Bulletin d'information technique

Date: 13.11.2017

Concernant: Modifications de la gamme ProFlow

Carte électronique pour la vanne de commande 1" (Rotary) seulement:

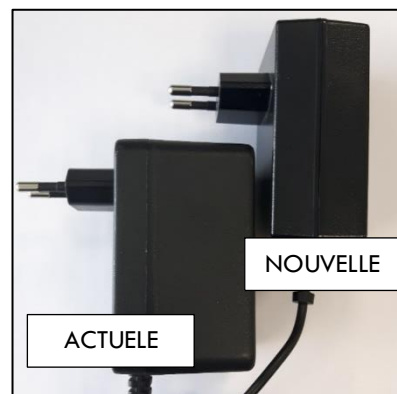
La carte est modifiée pour fonctionner sur courant continu DC.

Remarque: Cela implique également que les contacts auxiliaires affichent maintenant 24V DC au lieu de 24V AC; Gardez cela à l'esprit lorsque vous connectez des périphériques externes au(x) contact(s) auxiliaire(s).

Remarque: Le PCB ne sera pas endommagé lorsqu'un transformateur incorrect (AC au lieu de DC et vice versa) est connecté; Il ne fonctionnera tout simplement pas.

• Rupture d'air (Air Gap)

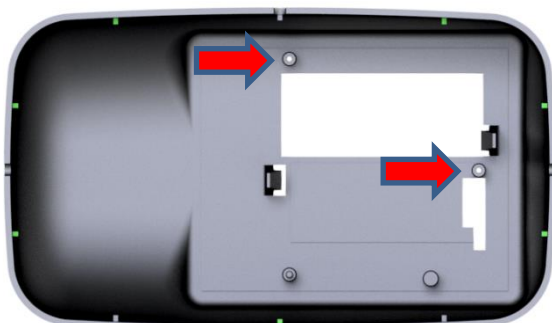
La rupture d'air qui est actuellement fourni avec tous les systèmes ProFlow 1" à des barbes de 13 mm pour le raccordement d'un tuyau de 13 mm; Malheureusement, il n'est pas compatible avec le plus grand tuyau de 19 mm. Aussi les commentateurs de nos clients depuis les dernières années nous apprennent que pour des installations commerciales cette rupture de charge est rarement utiliser. C'est pour cela que la rupture de charge sera supprimée, de sorte que tous les systèmes ProFlow de 1" ne seront plus fournis avec un air gap.

4. Systèmes ProFlow 1" seulement: couvercle du boîtier de commande:

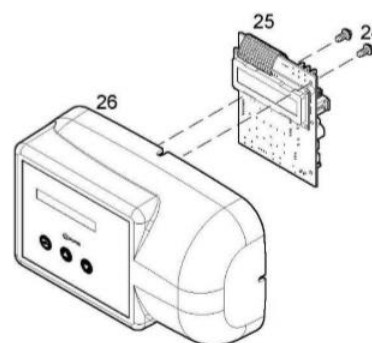
Le couvercle du boîtier de commande a été modifié en ajoutant 2 points de fixation supplémentaires par pression pour le PCB; par conséquent, le PCB peut maintenant être simplement mis en place par pression, sans avoir besoin de vis :

Nouvelle version avec points d'alignement supplémentaires

Version actuelle avec vis de fixation
